## CITTA' DI TORINO

### VARIANTE PARZIALE AL P.R.G. N. 322 (art. 17 comma 5, L.U.R.)

AREE POSTE LUNGO CORSO ROMANIA E STRADA DELLA CEBROSA  
PROPRIETÀ MICHELIN S.P.A. E ROMANIA UNO S.R.L.

Revisione del Piano di Classificazione Acustica  
*approvato con D.C.C. n. 2010 06483/126 del 20.12.2010*

Figura 2: ambito territoriale oggetto di revisione, estratto tavole- variante n. 322 al PRG del Comune di Torino

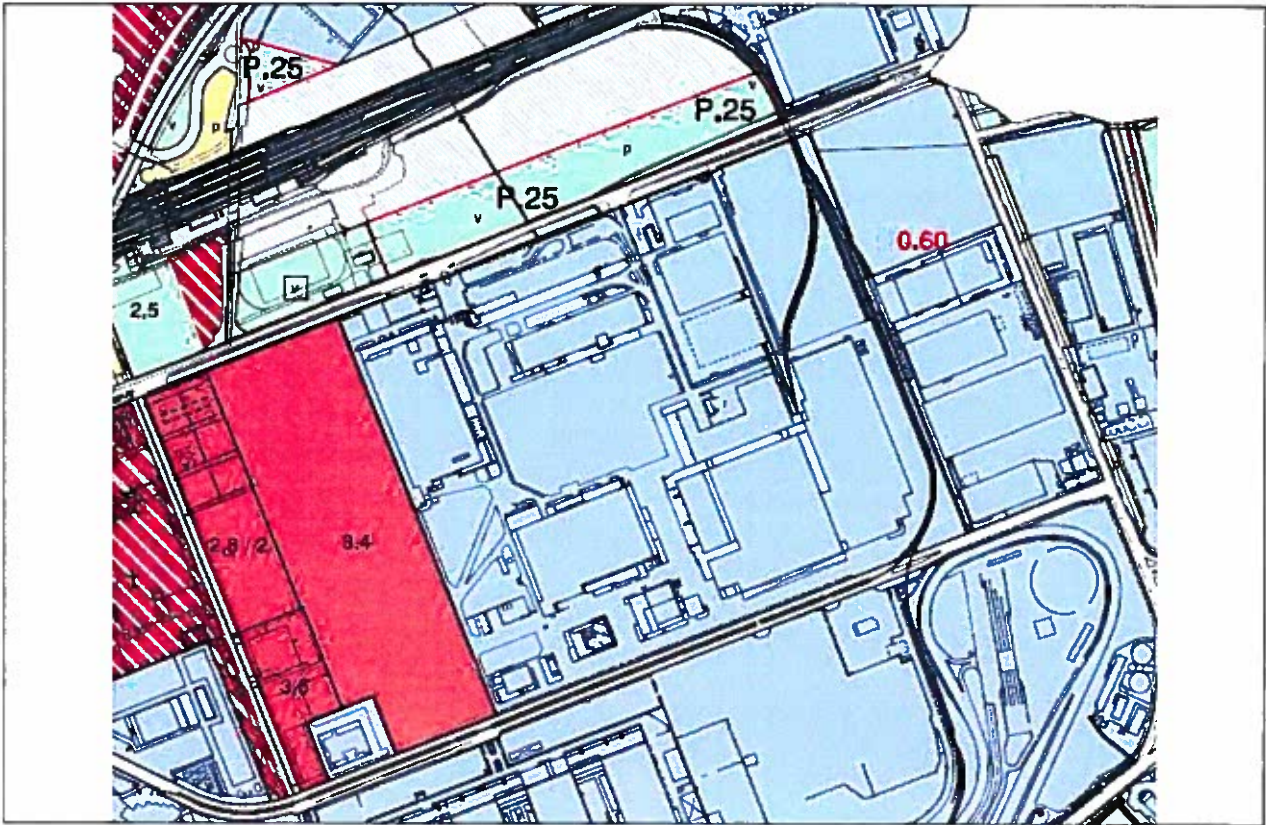
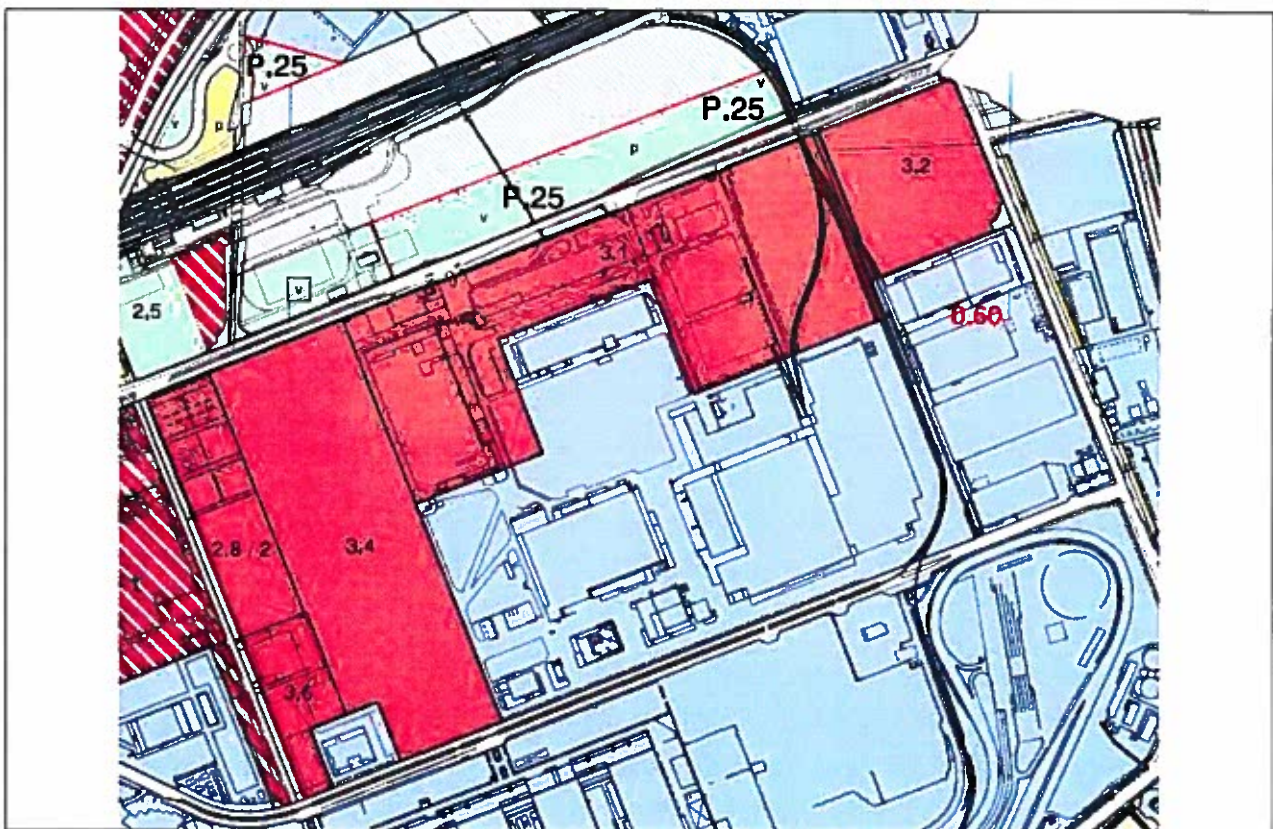
La variante, al fine di consentire sul fronte di corso Romania, insediamenti di attività economiche e commerciali che completino il processo di trasformazione già avviato nel quadrante nord-est della Città con la variante al P.R.G. n. 311, prevede in sintesi (Figura 2):

- l'individuazione di una nuova Z.U.T. denominata "Ambito 3.1 Michelin", avente destinazione d'uso Attività di Servizio alle Persone e alle Imprese (A.S.P.I.) ed Eurotorino;
- l'individuazione di una nuova Z.U.T. denominata "Ambito 3.2 Cebrosa", con destinazione d'uso Attività di Servizio alle Persone e alle Imprese (A.S.P.I.);
- la riclassificazione di porzioni di aree destinate dal PRG vigente da "Aree per le attività produttive IN" e "Aree per Servizi - Servizi pubblici S lettera p)", a "Aree per le viabilità VI in progetto".

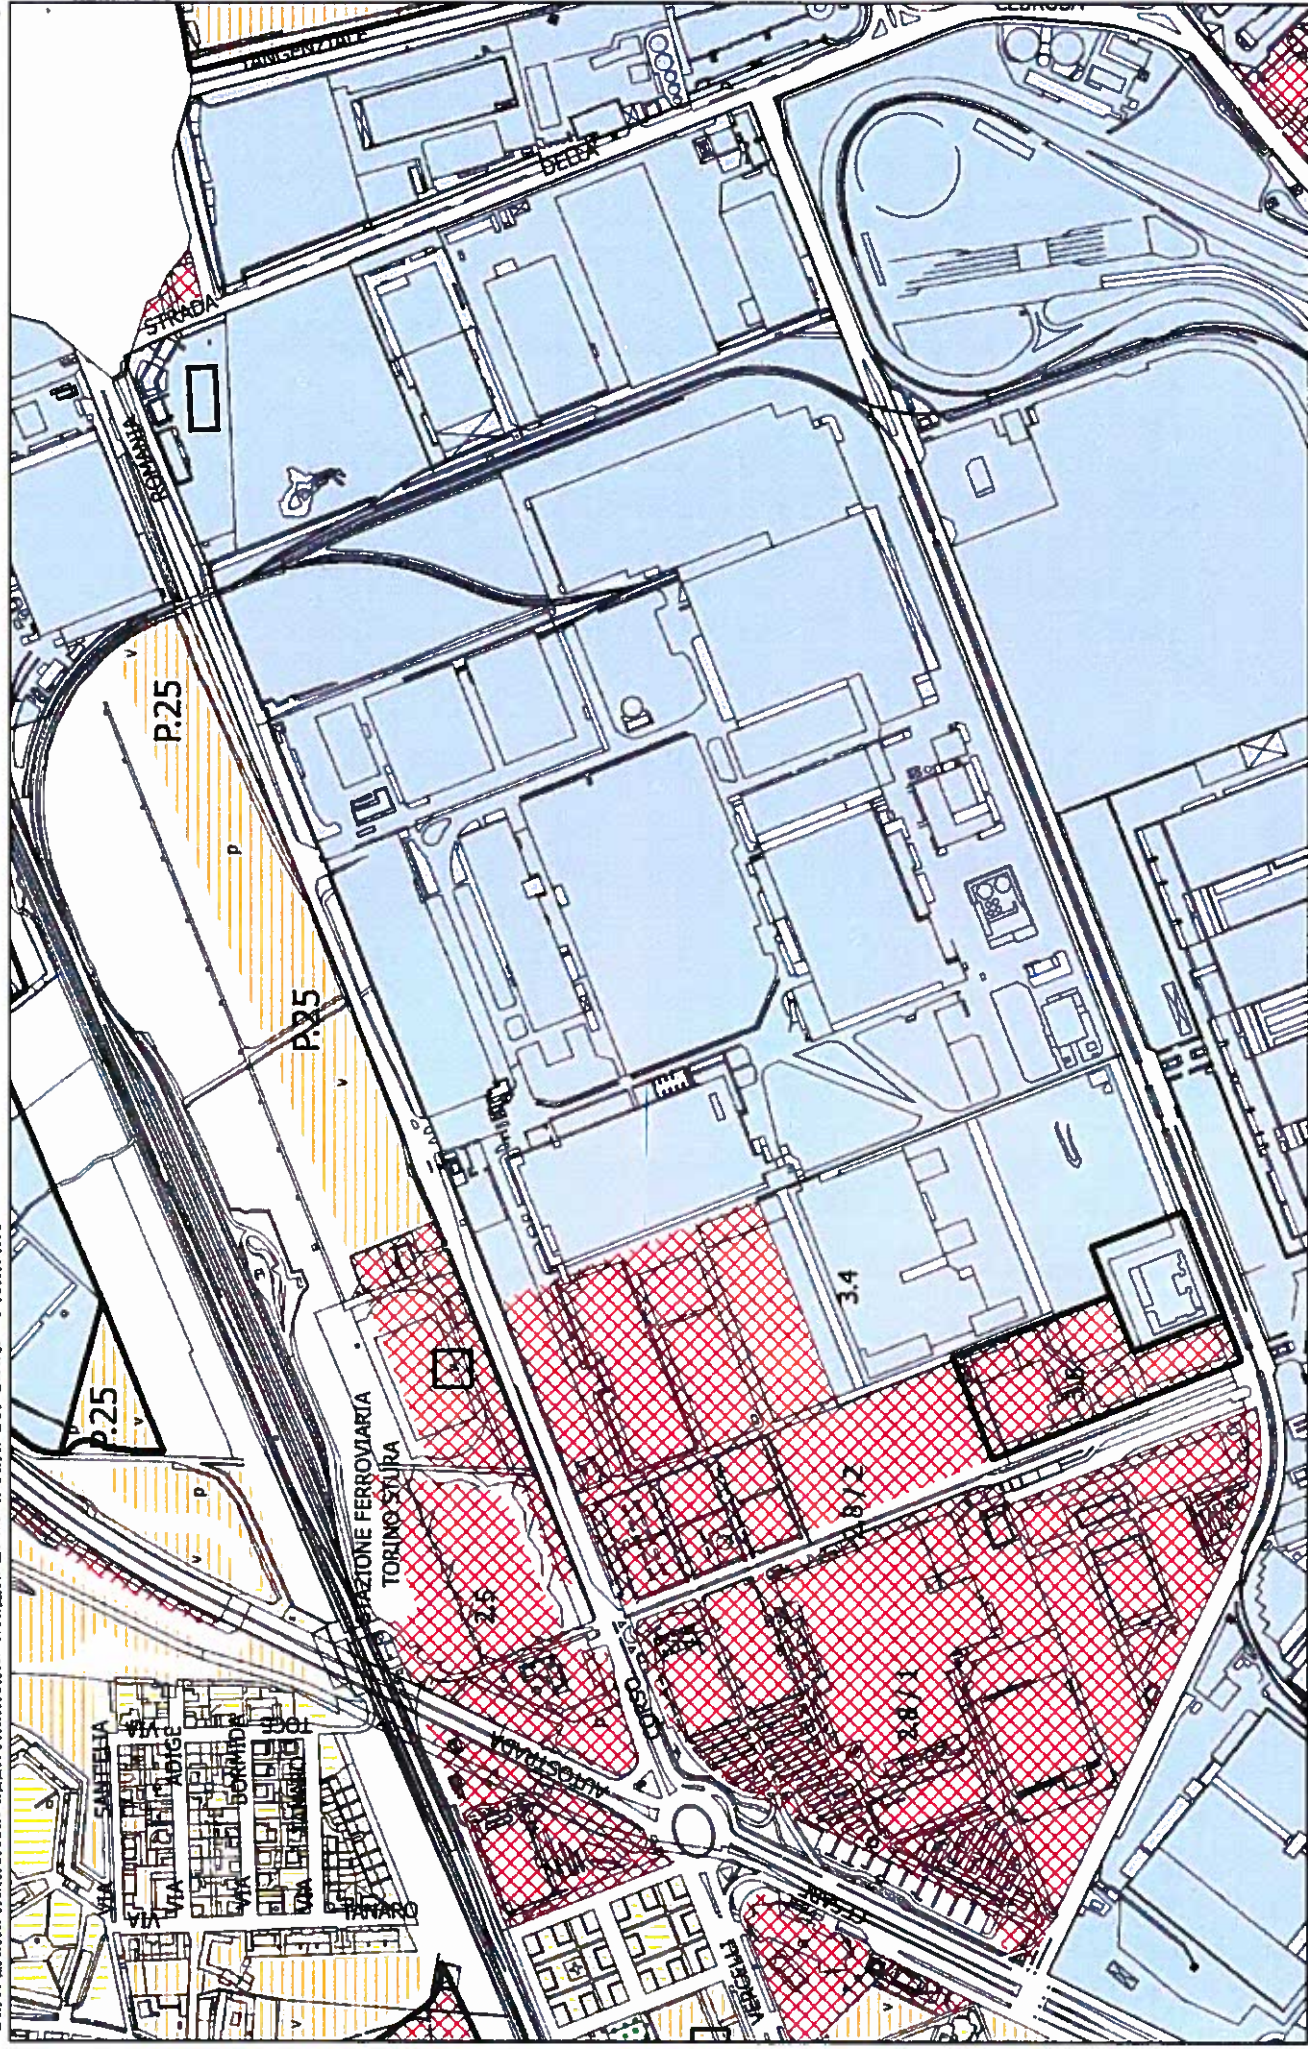
La riclassificazione in classe IV di alcuni isolati origina accostamento critico tra la aree oggetto di variante e le aree limitrofe aree classificate in classe VI. Si rende pertanto necessario l'inserimento di fasce cuscinetto in classe V di larghezza pari a 50 metri.

In particolare, in merito alle modalità operative, le fasce sono state inserite solo in parte all'interno dell'area a classe più alta, facendo prevalere in questo caso la necessità di salvaguardare gli usi legittimi già esistenti in coerenza con il principio stabilito con l'art. 11, comma 3, della legge regionale n. 52/2000 secondo il quale chi si insedia in presenza di sorgenti sonore già adeguate deve realizzare le mitigazioni eventualmente necessarie alla tutela del nuovo insediamento e che chi si insedia in presenza di sorgenti sonore in fase di risanamento non può esigere una variazione del piano di risanamento stesso in funzione del proprio insediamento.
